INFORME DE ACCIÓN DE OFICIO POSTERIOR
N° 010-2024-2-0417-AOP

“ELABORACION DE EXPEDIENTE TECNICO DE SALDO DE OBRA: MEJORAMIENTO DE LOS SERVICIOS DE EDUCACIÓN PRIMARIA Y SECUNDARIA EN LA I.E.I. LOS ÁNGELES, DISTRITO DE PICHANAQUI – CHANCHAMAYO - JUNÍN”

ENTIDAD PAGÓ POR LA ELABORACIÓN DE EXPEDIENTE TÉCNICO DE SALDO DE OBRA; A PESAR DE SU PRESENTACIÓN INCOMPLETA Y CON DEFICIENCIAS TÉCNICAS; E INCLUIR, SIN SUSTENTO TECNICO, PARTIDAS EJECUTADAS CON ANTERIORIDAD, AFECTANDO EL OBJETIVO Y FINALIDAD DE LA CONTRATACION.

Proyección del bloque J según el expediente técnico aprobado con Resolución Gerencial Municipal n.º 054-2019-GM/MDP de 13 de mayo de 2019

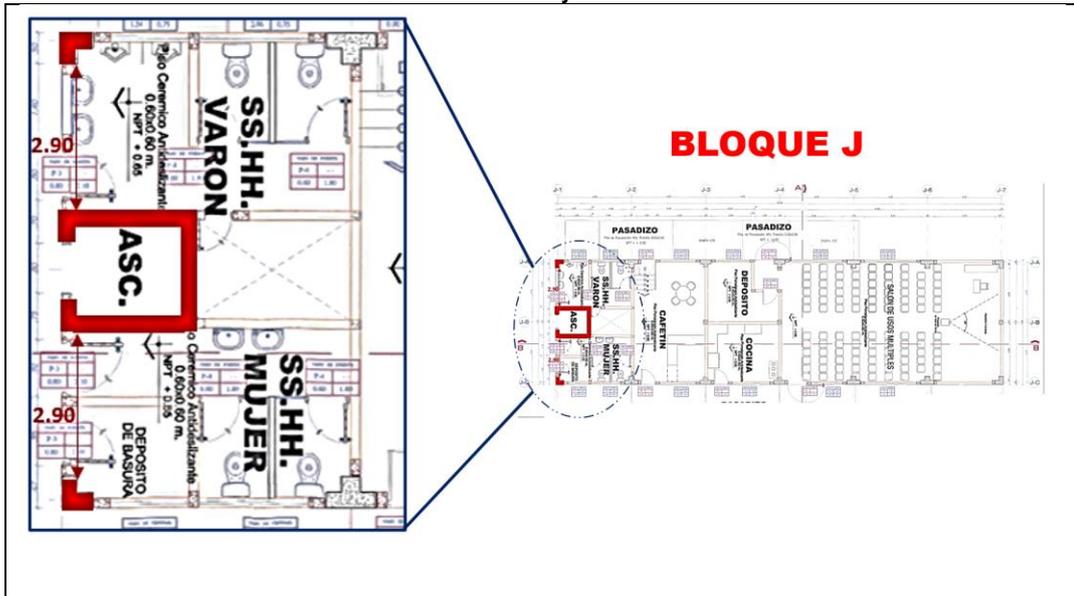
Por otro lado, de la revisión del expediente técnico inicial de obra, aprobado con Resolución Gerencial Municipal n.º 054-2019-GM/MDP de 13 de mayo de 2019, se observa que en el bloque J, se proyectó la parte frontal del ascensor, alineada con las puertas de los baños de varones, baños de mujeres y depósito de basura, además se consideró un ducto de iluminación y ventilación detrás del ascensor, entre los baños de mujeres y varones, como se evidencia a continuación:

Sin embargo, de la revisión del Entregable único presentado por el Consultor, se advierte que las modificaciones no fueron contempladas en el Expediente Técnico del saldo de obra, puesto que los planos presentados son idénticos al expediente Técnico inicial de la obra. Asimismo, se observa que el estudio topográfico para la elaboración del expediente técnico del saldo de obra es el mismo que el estudio topográfico antes de la ejecución inicial de la obra. En tal sentido, el consultor no realizó un replanteo topográfico del corte de obra, cálculo estructural y nuevos planos.

IMAGEN N° 6
Comparación entre lo estipulado en el expediente técnico y lo ejecutado

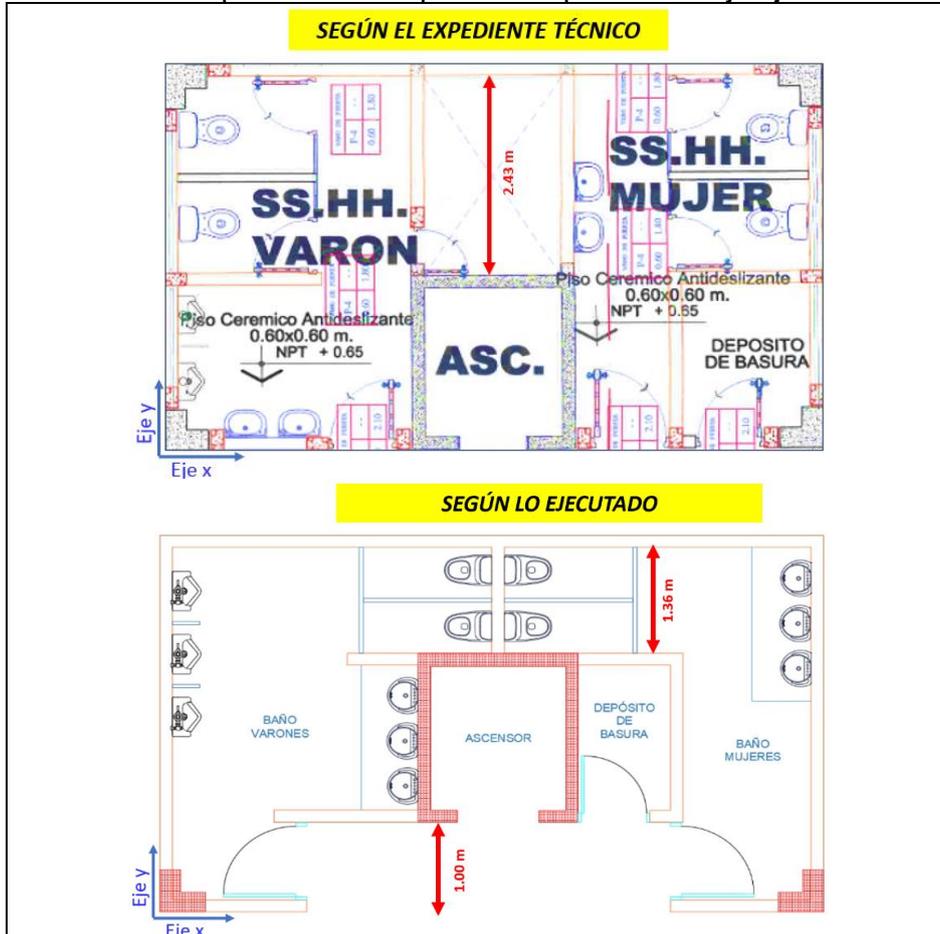
Comentario: Según la comparación entre lo estipulado en el expediente técnico y lo ejecutado en la obra, se advierte que no se construyó los dos (2) muros que delimitaban el ducto de 2.43 x 1.60 metros, y en su reemplazo se construyó solo un (1) muro central de 1.36 metros; asimismo, según el expediente técnico la cara delantera de la caja de ascensor coincidía con la proyección de las columnas en L de los extremo del bloque J, sin embargo, en la obra se advirtió que la caja de ascensor se construyó 1 metro hacia dentro, en relación al eje x; de igual manera, el depósito de basura según el expediente técnico debió construirse en la esquina inferior derecha del pabellón J, pero en la obra se verificó que este ambiente se construyó adyacente a la caja de ascensor. Consecuentemente, también se modificó las instalaciones sanitarias y disposición de los aparatos sanitarios, advirtiéndose que las instalaciones sanitarias del lavamanos del baño de varones se habrían colocado en las placas de la caja del ascensor¹³.

Asimismo, debido a esta modificación de la ubicación de las placas del ascensor, se ha modificado la configuración estructural del bloque J.

IMAGEN N° 7
Diseño y ubicación de rampas y veredas

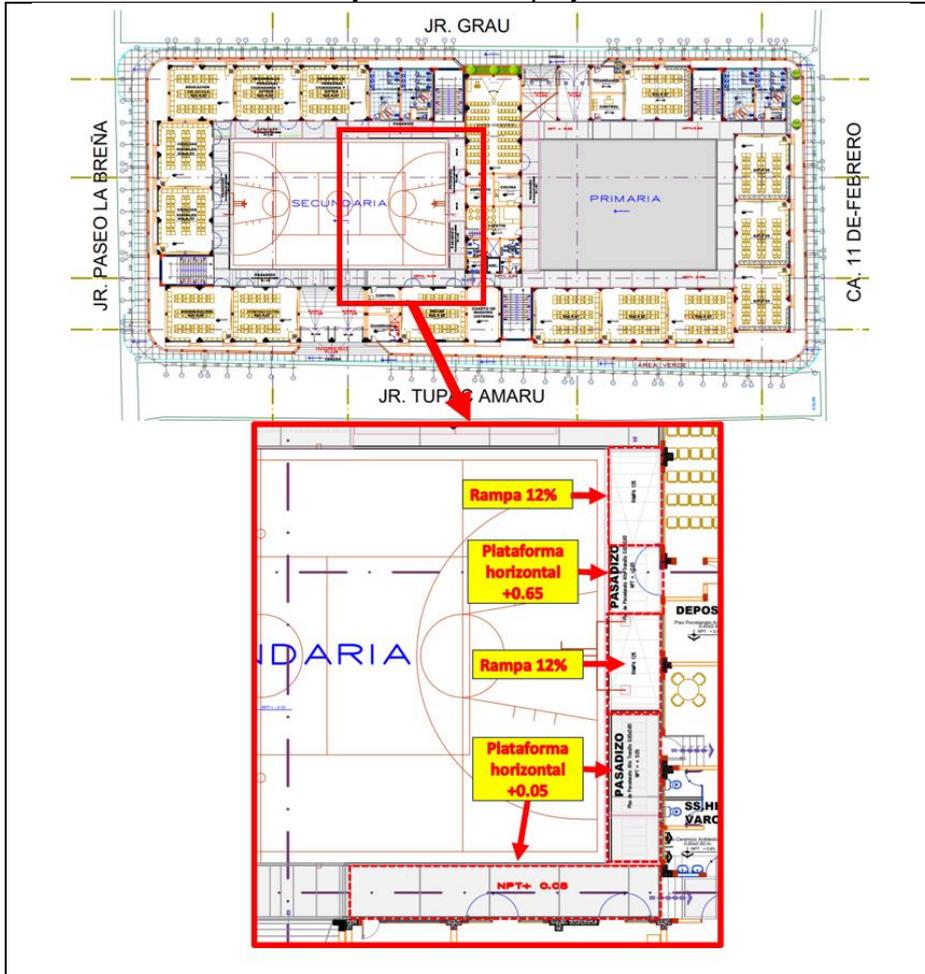
Otra modificación contractual realizada en obra, por el contratista anterior¹⁴, consiste en la variación de la disposición y pendientes de las rampas de acceso al cafetín en el pabellón J. Cuyo planteamiento inicial se muestra a continuación:

Se observa que se incluyó una rampa a la derecha, y de acuerdo con los planos presentados previamente¹⁵ se señala que debería de ubicarse una plataforma horizontal (NPT +0.05). Además, no se observa la rampa que conecta el cafetín con el “Bloque E”.

IMAGEN N° 10
Ejecución contractual de rampas y veredas

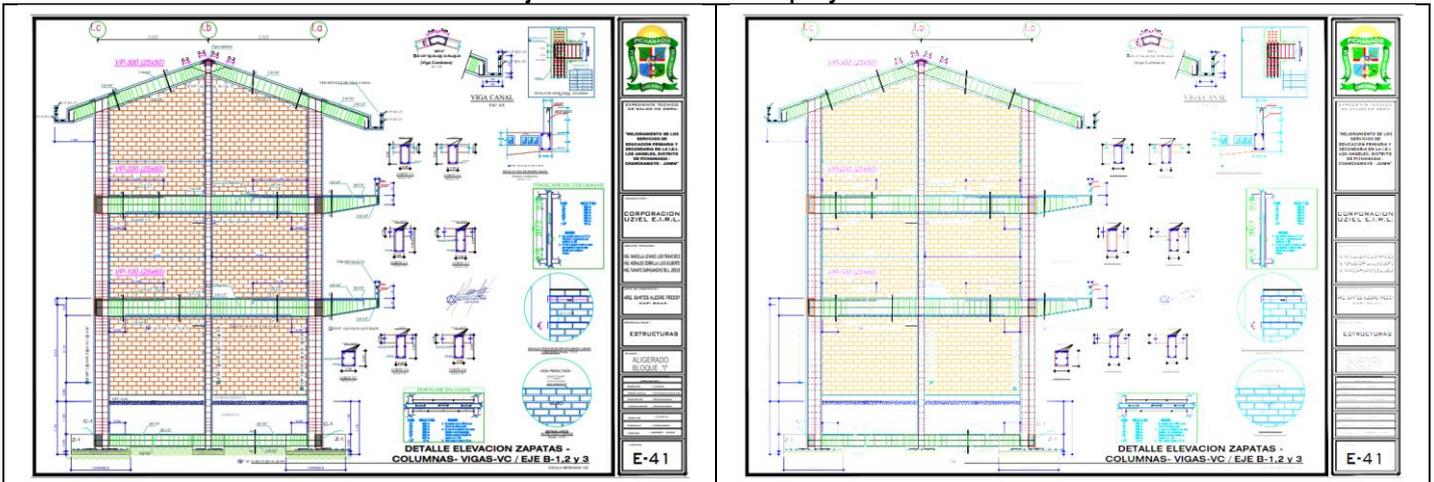
De la misma manera se observa que los planos presentados por el consultor, son los mismos que los planos del expediente técnico inicial de obra, sin contemplar las modificaciones contractuales realizadas durante la ejecución de la obra.

PANEL FOTOGRÁFICO N° 5
Servicios Higiénicos Bloque B – 3° piso

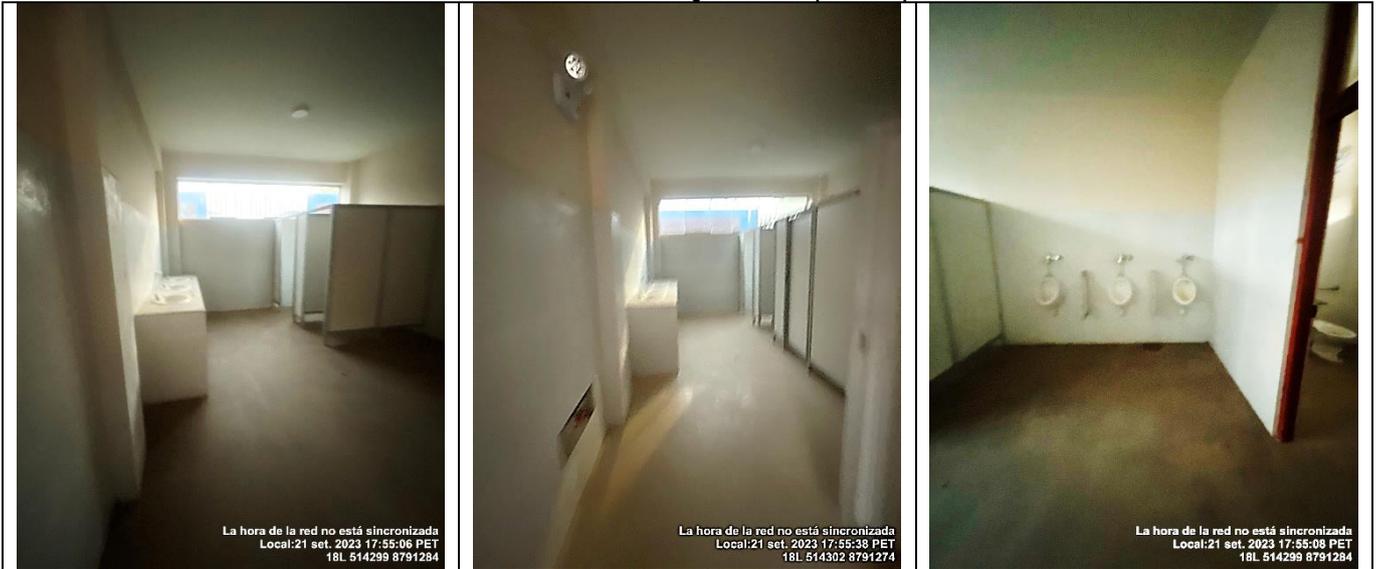
Comentario: Se observa que en los ambientes “cuarto de limpieza”, “ss.hh. mujeres” y “ss.hh. varones”, con anterioridad se ejecutó la partidas “02.01.01.01 PISO DE PORCELANATO DE 0.60X0.60M” y “02.02.04.02. ZOCALOS DE PORCELANATO 0.60X0.60M”.

Pisos de porcelanato, perfil de aluminio y contrazócalos de cerámico – Bloque A

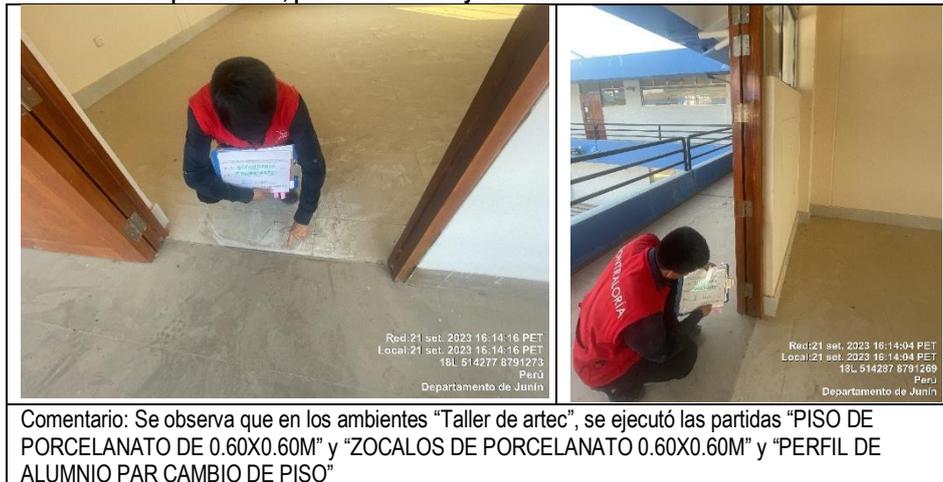
No obstante, durante la visita de inspección física n.º1, registrada en el Acta de Inspección Física n.º 001-2023-OCI/MDP-AOP suscrito el 20 de setiembre de 2023, se observó que las partidas “01.01.02.01 PISO DE PORCELANATO DE 0.60X0.60M”, “01.01.02.02 PERFIL DE ALUMINIO PARA CAMBIO DE PISO” y “01.01.31.01.01 CONTRAZOCALO DE CERÁMICO H = 10CM EN INTERIOR”, fueron ejecutadas con anterioridad, tal como se evidencia en los siguientes paneles fotográficos:

Pisos de porcelanato, perfil de aluminio y contrazócalos de cerámico – depósito

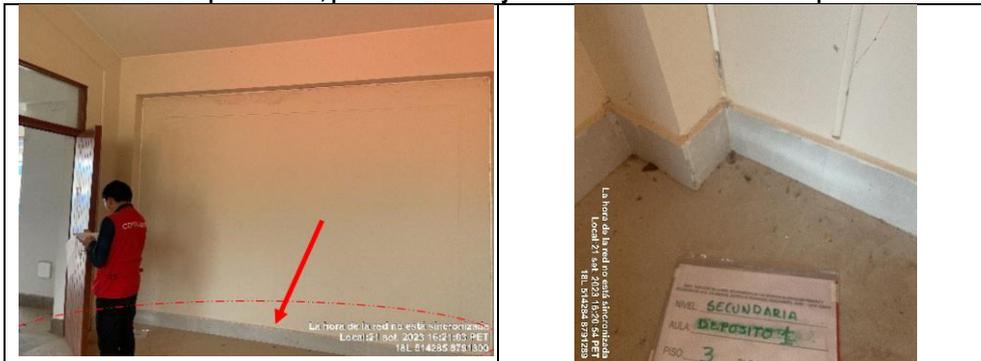
Comentario: Se observa que en el ambiente "DEPÓSITO I", se ejecutó las partidas "PISO DE PORCELANATO DE 0.60X0.60M" y "ZÓCALOS DE PORCELANATO 0.60X0.60M"

PANEL FOTOGRÁFICO N° 16
Puertas de madera contraplacada en SS. HH del bloque B (2° piso)

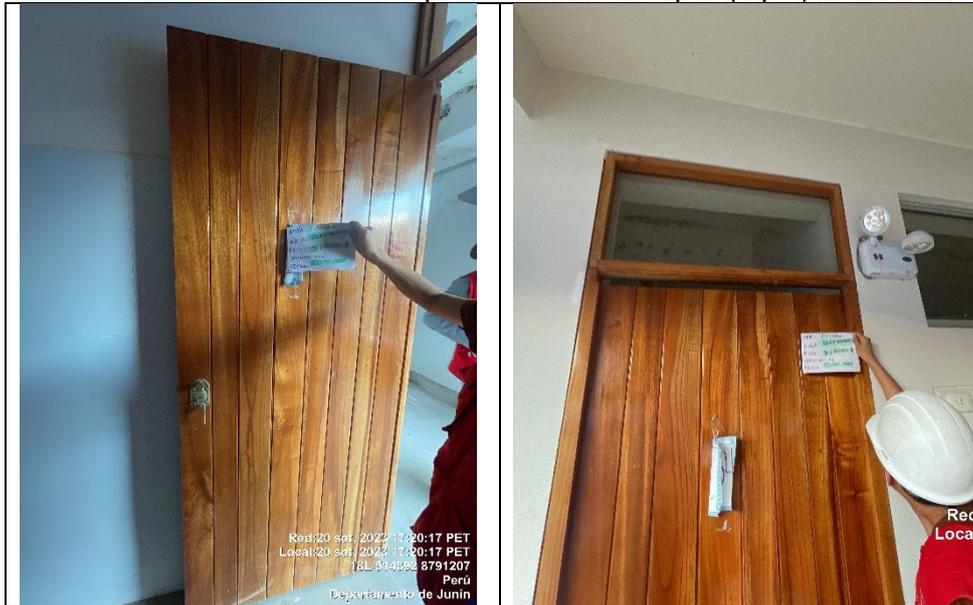
Comentario: Se observa que en los servicio higienicos, ya fueron instaladas las puertas, correspondientes a la partida "02.02.05.01. PUERTAS DE MADERA CONTRAPLACADA".

PANEL FOTOGRÁFICO N° 18
Puertas de madera contraplacada en SS. HH del bloque B (3° piso)

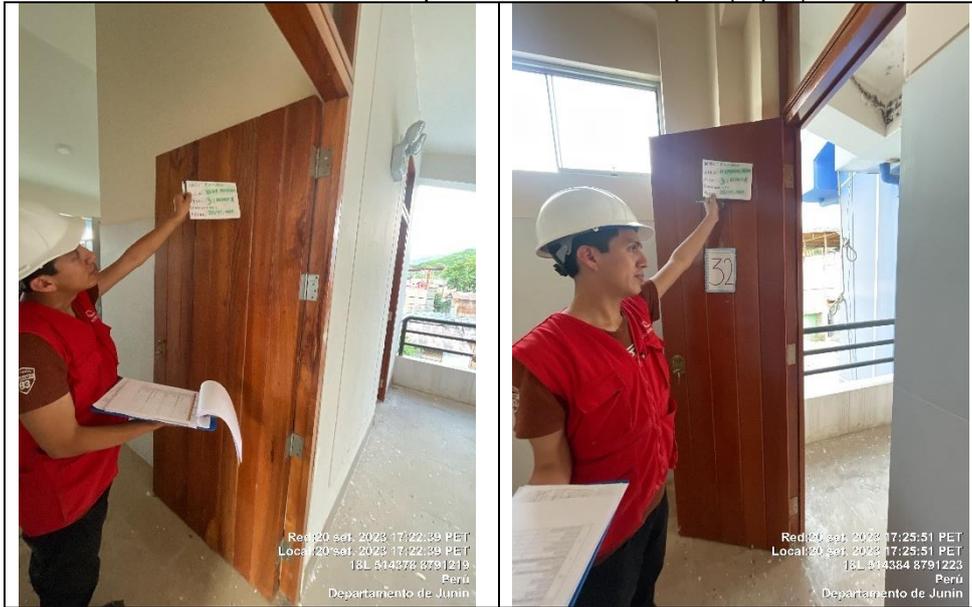
Comentario: Se observa que en los servicio higienicos, ya fueron instaladas las puertas, correspondientes a la partida "02.02.05.01. PUERTAS DE MADERA CONTRAPLACADA".
